NÁZEV AKCE	Doplnění závor na přejezdu P157 v km 12,220 trati Karlovy Vary dolní nádraží – Potůčky st.hr.
Rozsah dokumentu	Vypořádání připomínek k dokumentaci pro vydání společného povolení (DUSP)
DATUM	11.01.2021

V rámci projednání dokumentace pro vydání společného povolení (DUSP) stavby byly vzneseny připomínky od níže uvedených organizací. Tyto připomínky byly zapracovány do dokumentace v následujícím rozsahu.

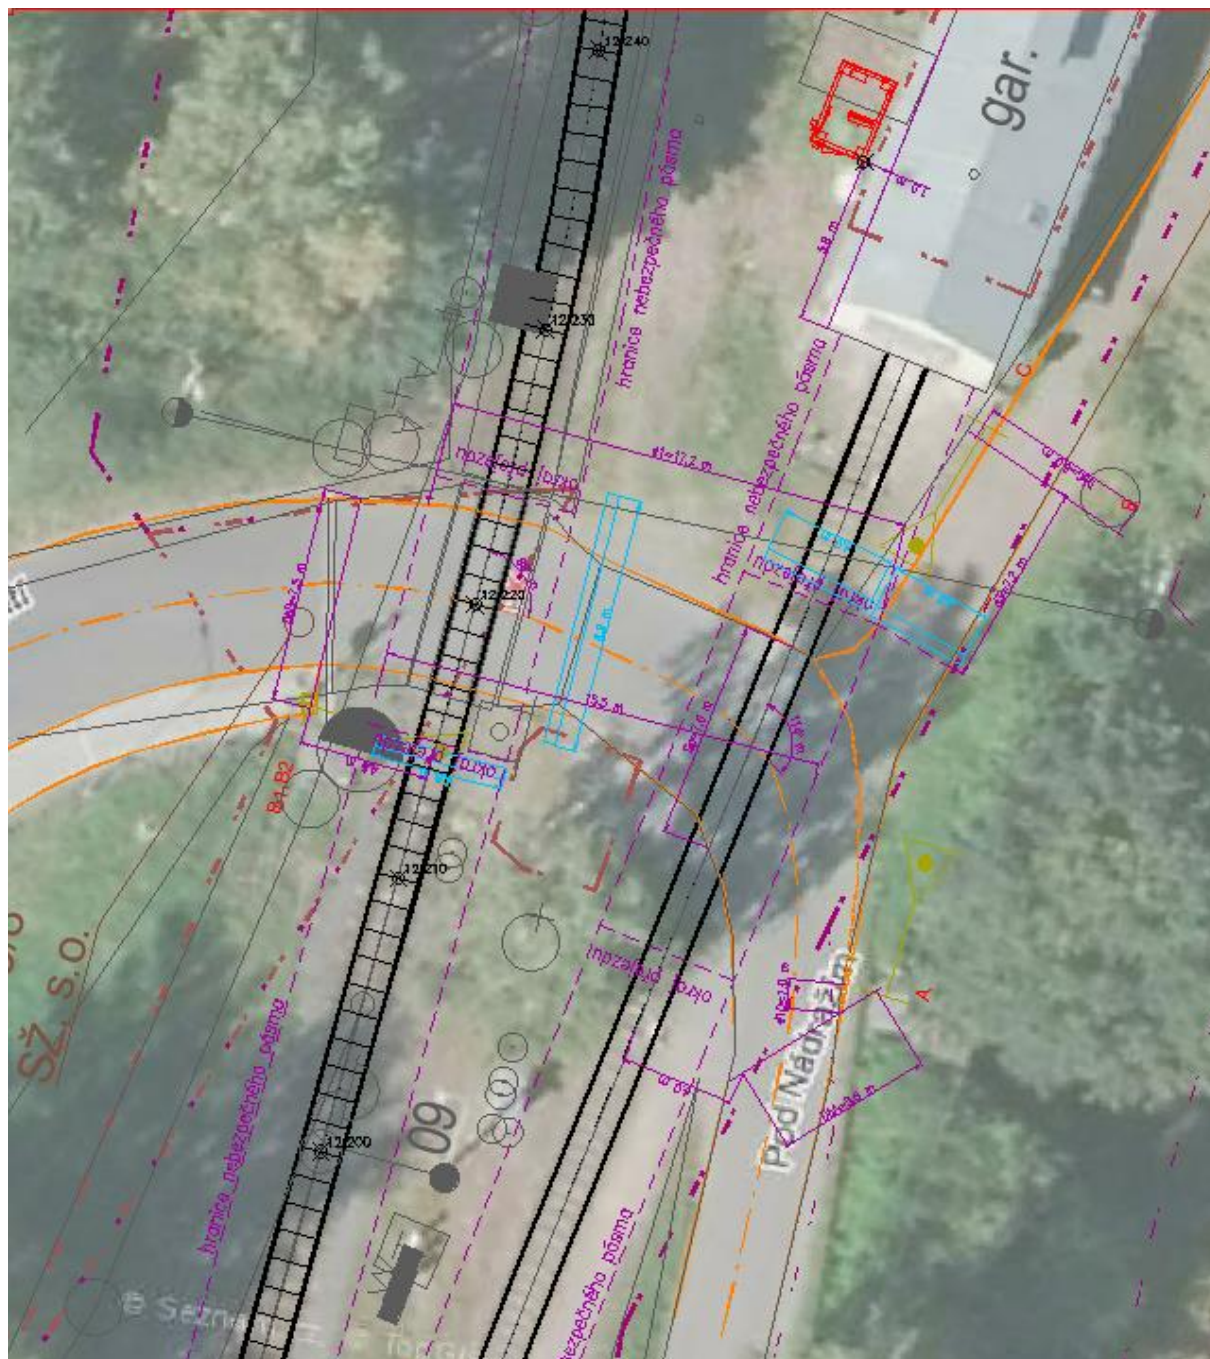
- PD neřeší stavební část. V blízkosti přejezdu P4743 se však nachází v nedostatečné vzdálenosti od hranice nebezpečného pásma přejezdu sjezd na veřejně přístupnou účelovou komunikaci souběžnou s tratí. Požadujeme zajistit odpovídajícím dopravním opatřením bezpečný průjezd silničních vozidel prostorem přejezdu v souladu s ČSN 73 6380.
- Přejezd bude doplněn o chodník. Nový chodník naváže na stávající chodník vedoucí k přejezdu.

S dokumentací nesouhlasíme a požadujeme dořešit zásadní připomínky.

Ze zadání stavby ani ze vstupní porady nevyplynul požadavek na stavební úpravu chodníku. Podél koleje vedoucí do výtopny kolem výstražníku A vede neopevněná pěšina, která se nachází v nebezpečném pásmu koleje a vstup na ni není pro veřejnost povolen. Stávající chodník u výstražníku B tak není na co navazovat. Vzhledem k doplnění závor jsou dopravní opatření dostatečná.

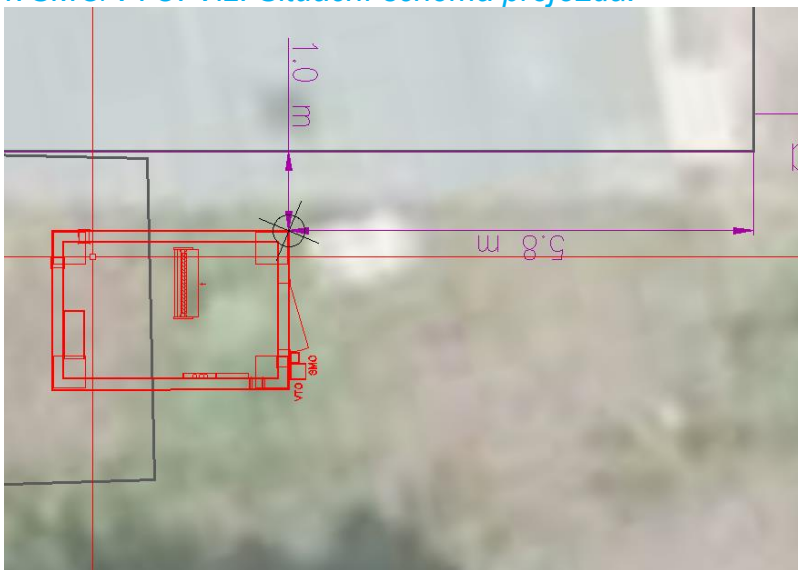
- Rozpočet stavby nebyl předložen a nebylo možno se k němu vyjádřit.
- Odklad výstrahy musí být realizován tak, aby bylo ho možno upravit i bez spolupráce s dodavatelem stavby a výrobcem zabezpečovacího zařízení.

Odklad výstrahy bude realizován pomocí časové jednotky, která je schváleným typovým výrobkem a je možno jej upravit bez spolupráce s dodavatelem stavby (výrobcem ZZ).
